# Wijkvereniging Duttendel en Wittebrug Plesmancommissie

Datum: 14 december 2018

Aan:  
Impact Vastgoed  
t.a.v. Projectmanager Plesmanduin: Patrick Haagedoorn

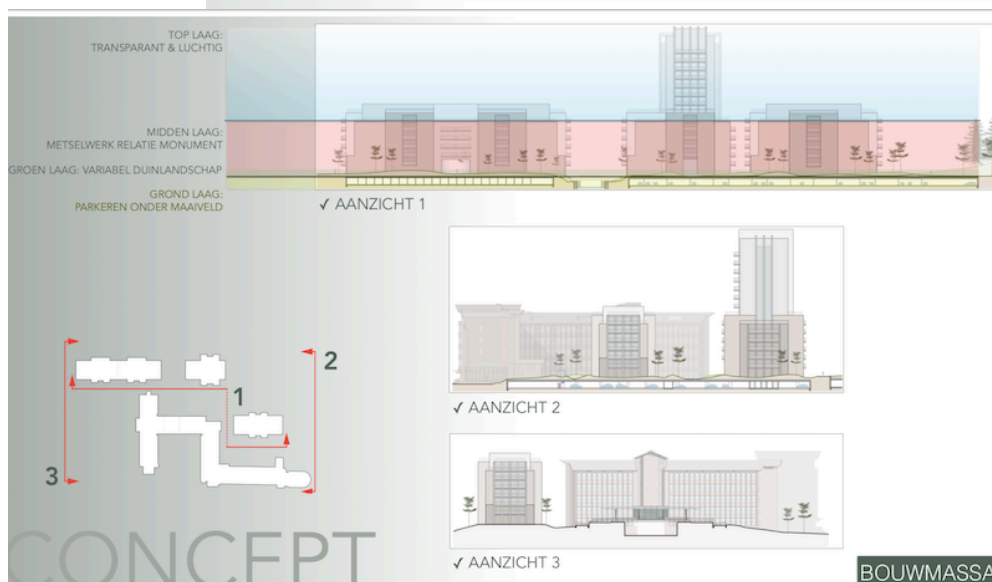
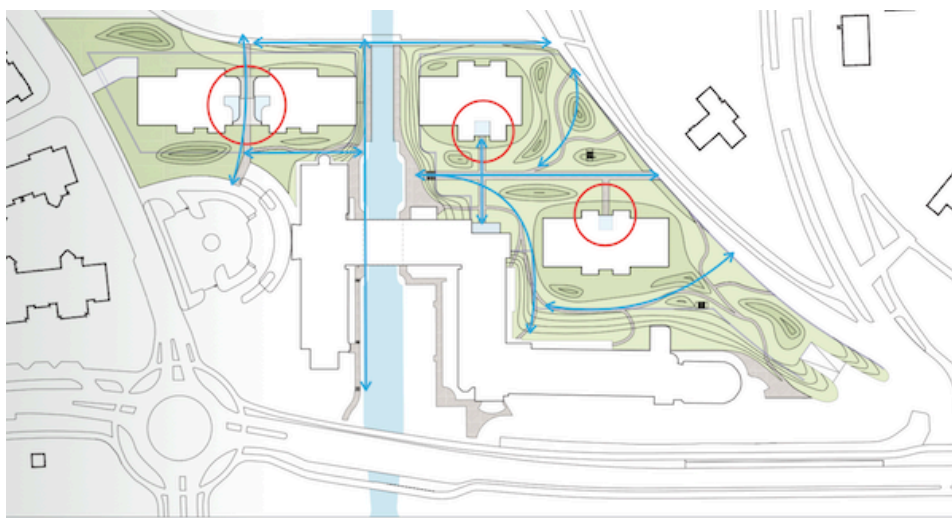
1. Gebouw F komt veel te dicht bij de Plesmanweg / Badhuisweg. Vanwege de hoogte en positie van dat gebouw is er in het geheel geen aansluiting met de nabijgelegen bebouwing. Het uitzicht vanuit tegenoverliggende woningen wordt sterk belemmerd. Bovendien wordt het zicht op het voorplein van het monument - vanaf Badhuisweg en Van Lennepweg - voor een deel ontnomen. Een en ander is aangegeven op ingetekende foto's in de bijlage.  
Wij vinden de bouwmassa van gebouw F onaanvaardbaar. Een gebouw met de aangegeven hoogte dient aanzienlijk verder van de weg te staan.

2. Gebouw G heeft een toren van ca. 50 meter hoog. Binnen de Plesmancommissie bestaat enerzijds begrip voor het ontwerp van een passende toren als beeldmerk van het ensemble. Anderzijds zijn er ook bezwaren tegen nieuwbouw die hoger is dan het monument. Het Plesmanduin ligt tegen een natuurgebied aan en maakt deel uit van de ecologische zone: daar past geen hoogbouw. Onze commissie is van mening dat het ontwerp van een toren zeer zorgvuldig door de gemeente moet worden getoetst aan de kwaliteitseisen die - in het kader van de Agenda Ruimte voor de Stad - aan het Plesmanduin in samenhang met de wijk en het Hubertusduin worden gesteld. Daarbij merken wij ook op dat hoogbouw rondom Madurodam niet aan de orde is (volgens de nota Haagse hoogbouw: Eyeline en Skyline).

3. Gebouw H komt zeer dicht bij de Kwekerijweg en bij de woning aan Hubertusweg 2. Wij constateren dat daarmee het karakter van de landelijke Kwekerijweg wordt aangetast, en dat de aansluiting met de villa-achtige bouw op het Hubertusduin ontbreekt.

4. De verkeersafwikkeling rond het Plesmanduin baart ons zorgen.  
De uitrit van de parkeergarage onder gebouw F op de Badhuisweg ter plaatse van de Van Lennepweg schept een verkeersonveilige situatie.

5. Wij zien op de plattegrond met de verbindingen dat gebouwen G en H bereikbaar zijn vanaf de Kwekerijweg. Die toegang zal - behalve door hulpdiensten - ook worden gebruikt voor logistieke doeleinden: pakketbezorging, boodschappenservice, onderhoudsdiensten, verhuizingen. Het ligt in de lijn der verwachtingen dat de Kwekerijweg uiteindelijk zal dienen als parkeerplaats voor dienstverleners. Dat betekent onzes inziens een ongewenste wijziging van het karakter van de Kwekerijweg, die ook zeker zal leiden tot overlast.

6. Op de plattegronden is nog geen invulling (i.e. wit) aangegeven voor het terrein voor de ingang van de parkeergarage op het oostelijk deel van het Plesmanduin. Wij verwachten dat dit de bestemming 'siertuin' zal krijgen.
